일련 번호 : 강원지부 - ⑥				
대상 부서 : 안전시설검사부				
처분연월	행정상 조치	신분상 조치(명)	재정상 조치	
			조치방법(건)	금 액(원)
2024. 4.	통 보	-	-	-

- ☐ 제 목 : 도로안전시설 곡선구간 미끄럼방지포장 설치 기준 준수 필요
- ☐ 내 용

[그림 2] 미끄럼방지포장 설치 기준 미이행 사례

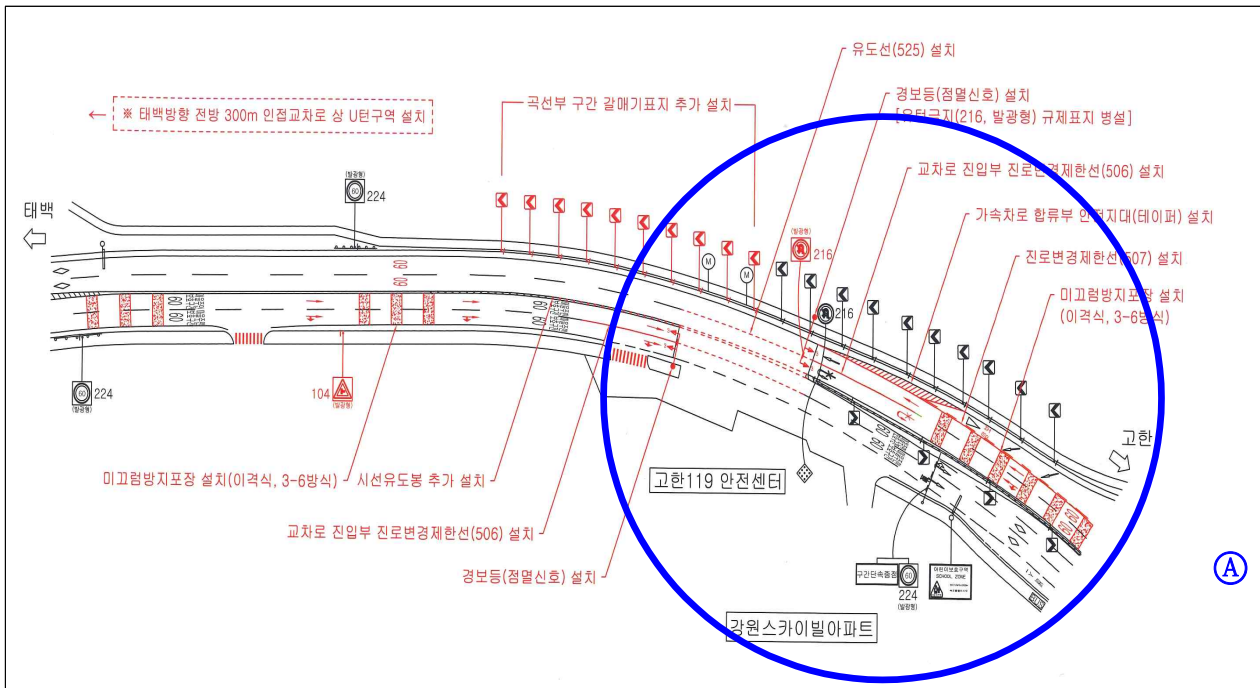
안전시설검사부는 「2023년도 교통사고 잦은 곳 기본개선계획」을 수립하면서 강원특별자치도 정선군 소재 “고한119 안전센터 앞” 지점은 곡선구간으로 전면처리해야 함에도 이격식(3-6 방식, ㉠)으로 설계하여 곡선부 미끄럼방지 포장 설치 기준을 이행하지 않았다.

안전시설검사부장은 관련 지침을 철저히 준수하고 향후 동일한 사례가 발생하지 않도록 업무에 만전을 기하시기 바랍니다. (통보)
